**Modulo per la presentazione delle osservazioni per i piani/programmi/progetti sottoposti a procedimenti di valutazione ambientale di competenza statale**

**ID: Codice procedura (ID\_VIP/ID\_MATTM): 12691**

**“Progetto di un impianto eolico denominato "Pitigliano" ubicato nei comuni di Pitigliano (GR) e Sorano (GR) costituito da 20 (venti) aerogeneratori di potenza nominale 7,0 MW per un totale di 140,0 MW con relative opere connesse ed infrastrutture indispensabili”**

**IMMAGINE n 5.** Mappa eolici elaborata dall'Associazione Amici della Terra. La mappa evidenzia il cumulo degli impianti tra Lazio e Toscana.

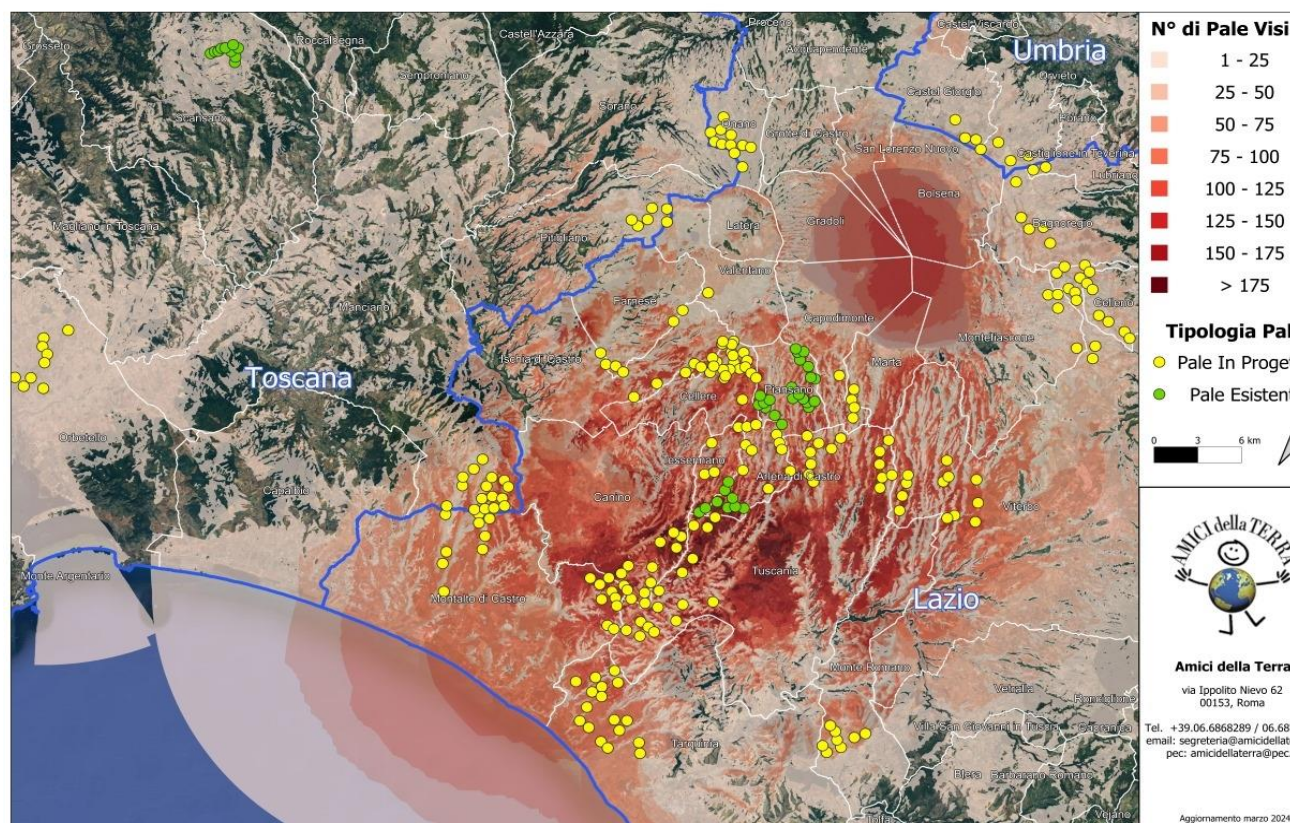
Riguardo al cumulo degli impianti FER, le mappe prodotte dalla proponente riguardano, come già evidenziato, soltanto una parte molto piccola degli impianti FER dell'area intermedia e vasta e in particolare di quelli eolici che contribuiscono a creare un notevole cumulo e la saturazione del territorio tosco laziale. Riguardo al cumulo dei soli impianti eolici si riporta la mappa dell'intervisibilità degli impianti eolici elaborata dall'Associazione nazionale “Amici della Terra”.

Se agli impianti eolici rappresentati qui sopra che non comprendono sia l'impianto eolico Pitigliano e le altre 14 pale del progetto eolico in verifica amministrativa sempre nel territorio di Pitigliano si aggiungono i migliaia di ettari (7000 fin'ora) di territorio occupato dagli impianti fotovoltaici e agrivoltaici e dalle altre tipologie appare chiaro il numero spropositato degli impianti FER nella bassa toscana e nella Tuscia.

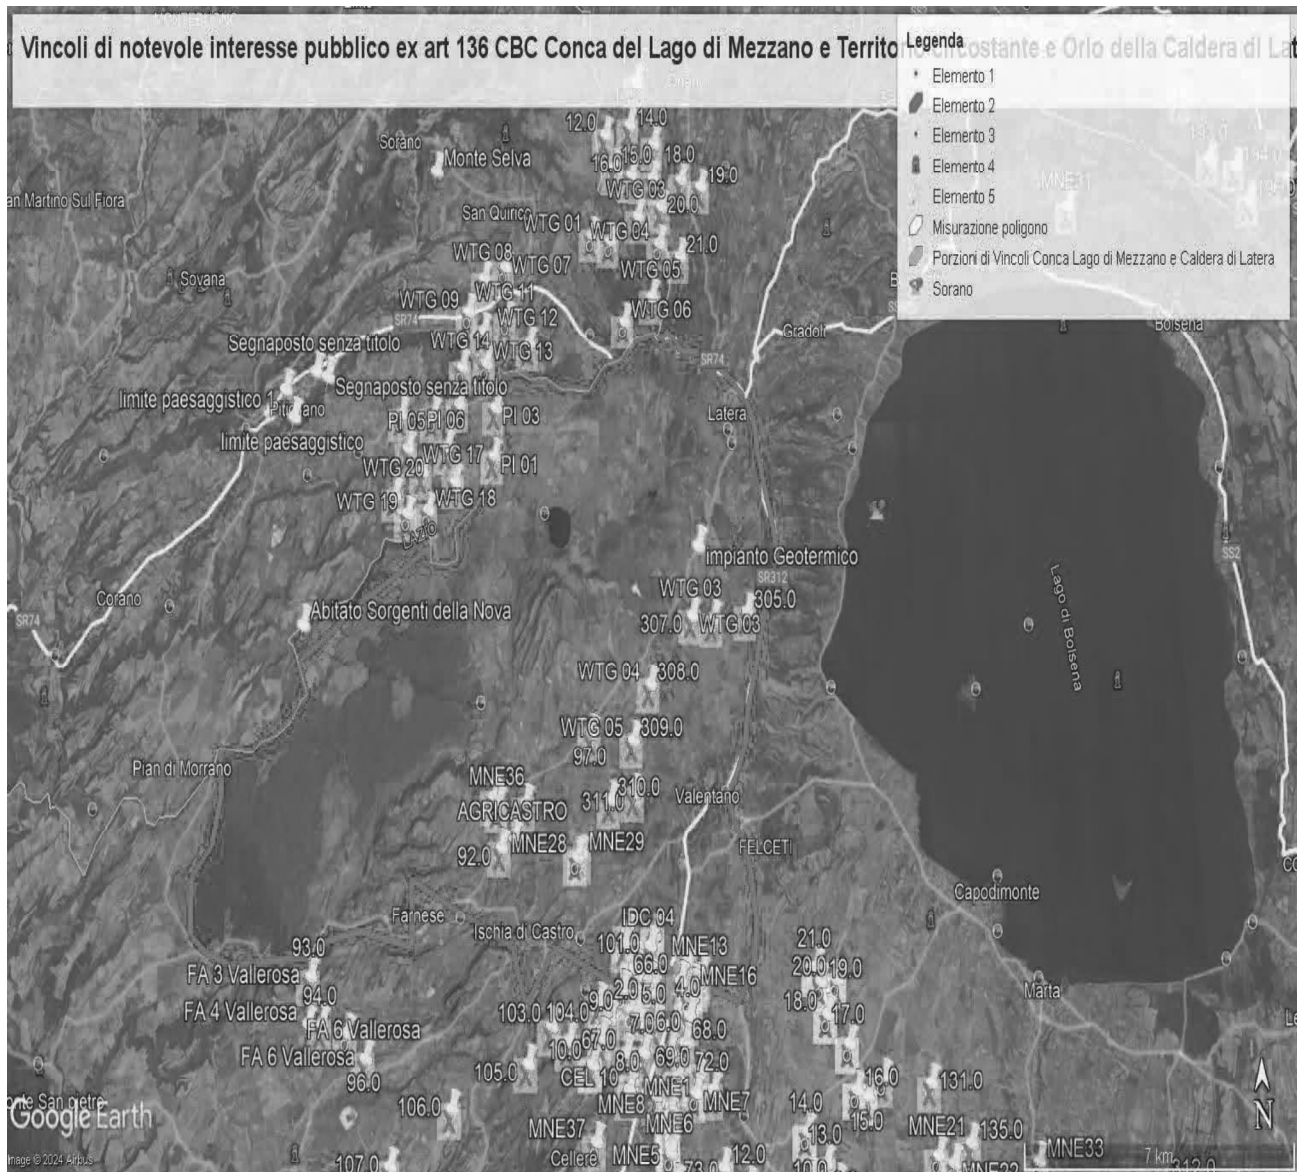
Al contrario si evidenzia che l'impianto eolico industriale citato non solo ricadrebbe con tutti e 20 gli aerogeneratori all'interno delle fasce di rispetto di 3 km di due vincoli paesaggistici di notevole interesse pubblico esistenti nella Regione Lazio e con una parte di essi nel vincolo paesaggistico del Centro abitato di Sorano ( GR) quindi in aree non idonee all'installazione di impianti di energia rinnovabile. Addirittura, alcuni aerogeneratori sarebbero ubicati a poche centinaia di metri dai perimetri dei due vincoli paesaggistici laziali ex art 136 del CBC.

Come è illustrato nell'immagine si ribadisce che l'impianto industriale "Pitigliano" ricade completamente all'interno delle fasce di rispetto dei due vincoli di notevole

**IMMAGINE n. 3 Impianto eolico industriale "Pitigliano" e distanze aerogeneratori dai Vincolo "Orlo della Caldera di Latera."**

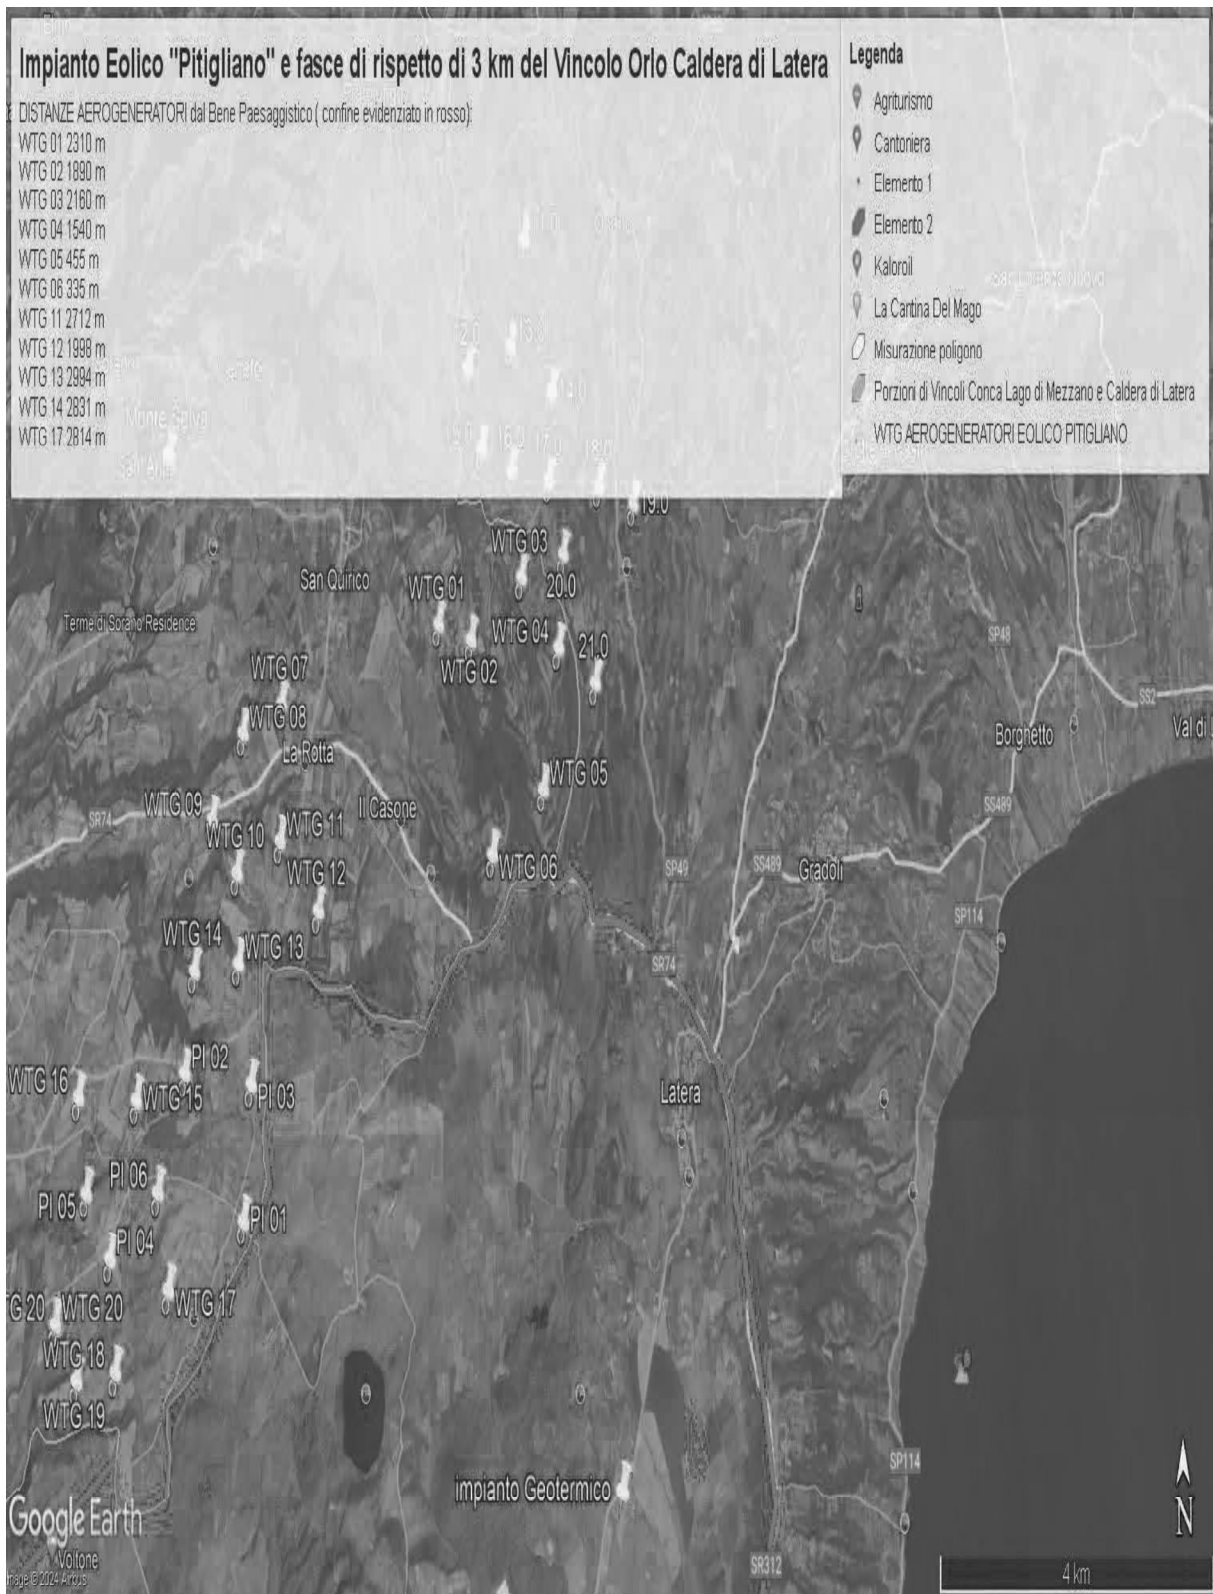
Concludendo, si evidenzia ancora che la proponente non effettuando la procedura prevista dalla Parte III delle Linee Guida nazionali ha ignorato un vincolo paesaggistico di notevole interesse pubblico istituito con un provvedimento del Segretariato regionale del Ministero della Cultura per il Lazio che ha emanato il Decreto di dichiarazione di notevole interesse pubblico n. 22 del 15.02.2024 ai sensi e per gli effetti dell'art. 136, co. 1, lett. c) e d) del decreto legislativo 22 gennaio 2004, n. 42, "Ambito paesaggistico, geologico e geomorfologico dell'orlo della caldera di

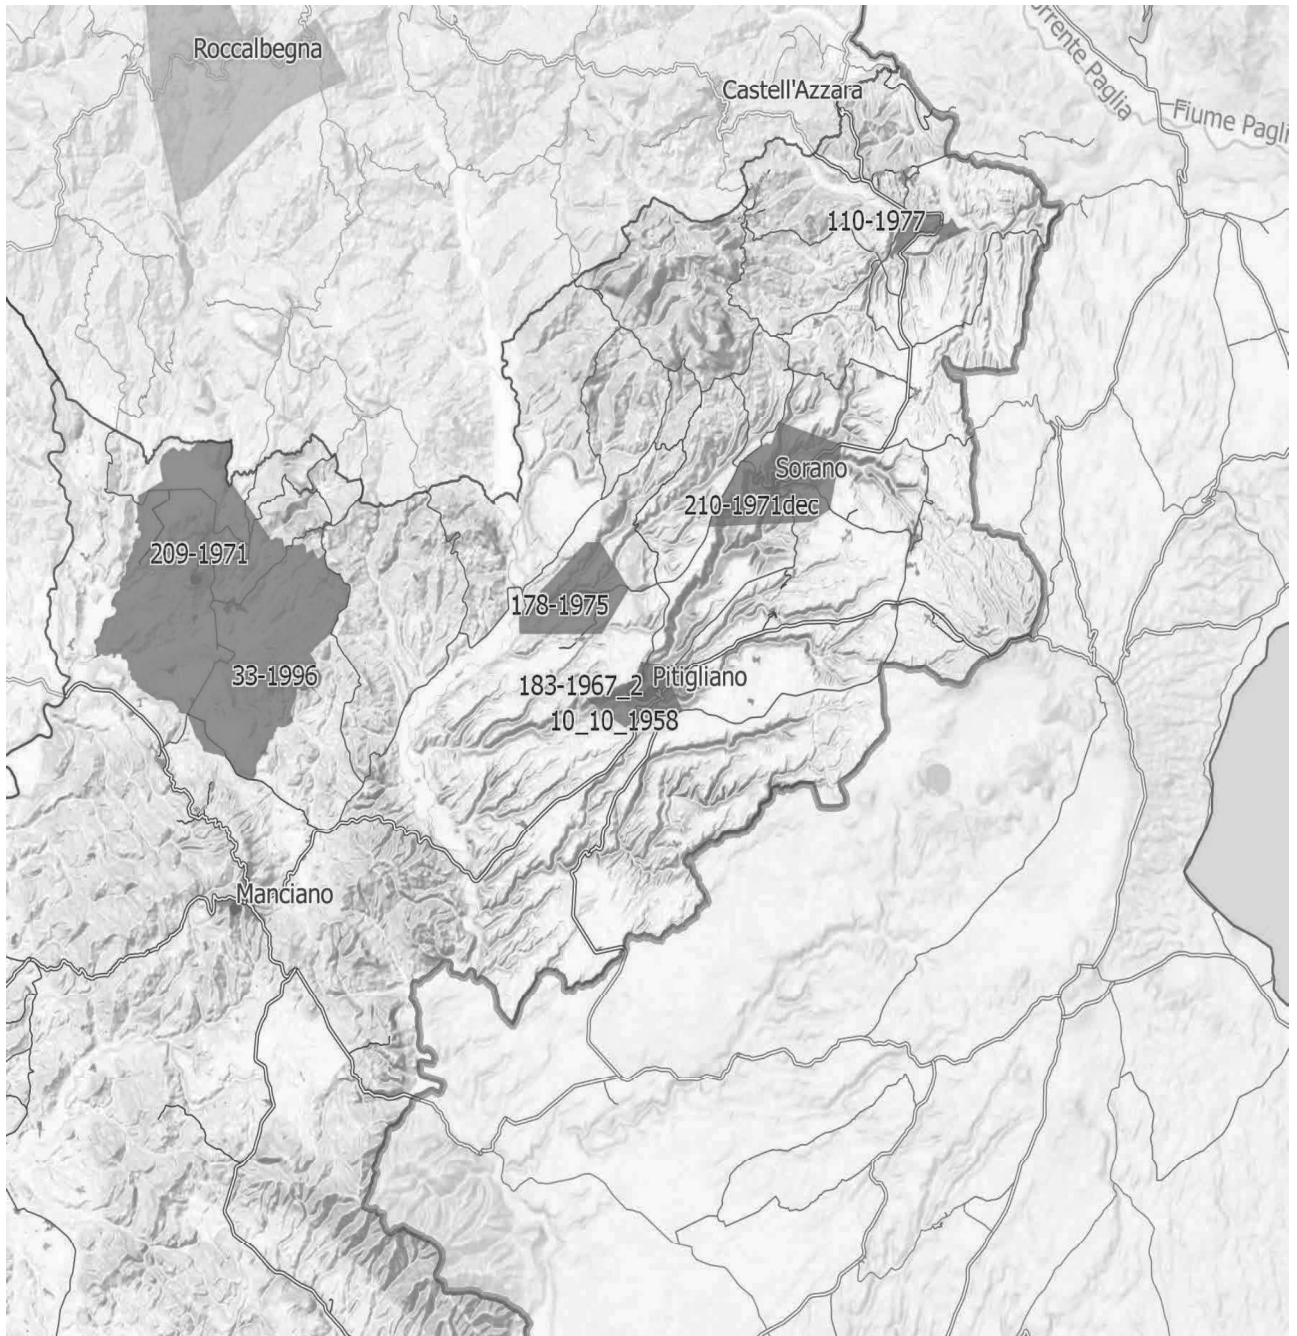
*Inoltre, come sostiene la Proponente parte dell'impianto si verrebbe a trovare a 3,5 km dal centro abitato di Sorano. Infatti, tre degli aerogeneratori WTG 08, 09, 10 sono addirittura all'interno delle fasce di rispetto dei 3 km del suo vincolo paesaggistico di notevole interesse pubblico ex art 136 del CBC. Si evidenzia che così si crea*

**IMMAGINE n. 4** Si evidenzia che i tre aerogeneratori WTG 07, WTG 08 e WTG 09 impattano con il vincolo paesaggistico di notevole interesse pubblico del Centro Storico di Sorano. Il WTG 07 si troverebbe a 2828 m, WTG 08 2504 e WTG 09 2990. Il cavidotto dell'impianto invece impatta in buona parte del Vincolo paesaggistico ex art. 136 del CBC del Centro Storico di Pitigliano.
